改善箇所説明図

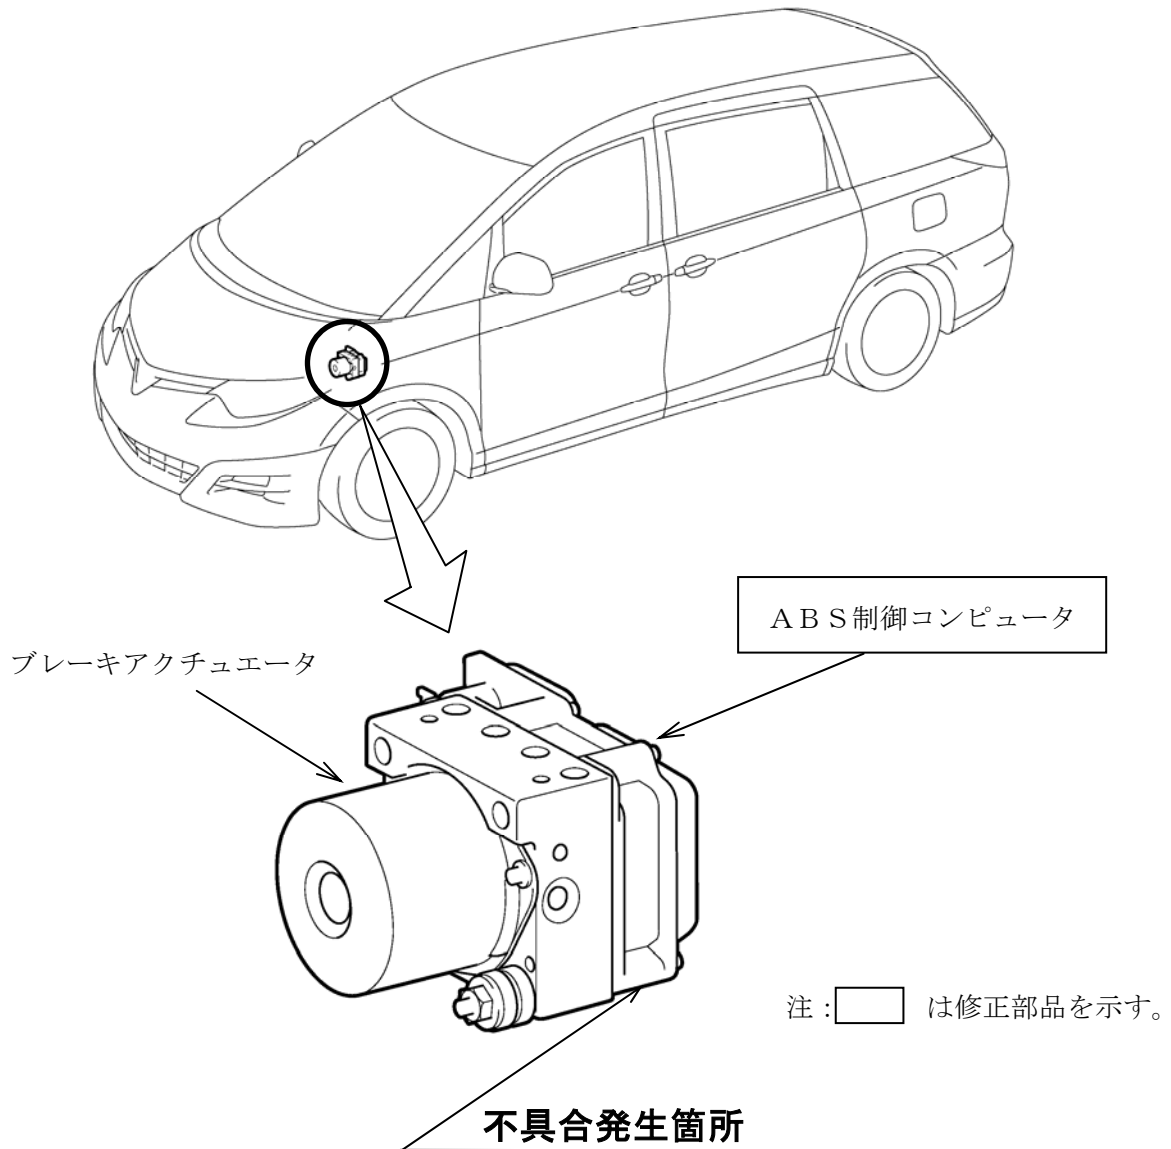
4輪駆動車のABS（アンチロックブレーキシステム）の制御プログラムが不適切なため、凹凸路面等でABSの作動を制限する制御が不十分になる場合がある。そのため、低速走行時に凹凸の続く下り坂の路面においてブレーキ操作した場合に、運転者の予測より制動停止距離が伸びるおそれがある。

全車両、当該制御プログラムを修正する。

識別：改善済車両にはエンジンルーム左側のボデーパネル上面（フードヒンジ取付ボルト前側）に黄色ペイントを塗布する。
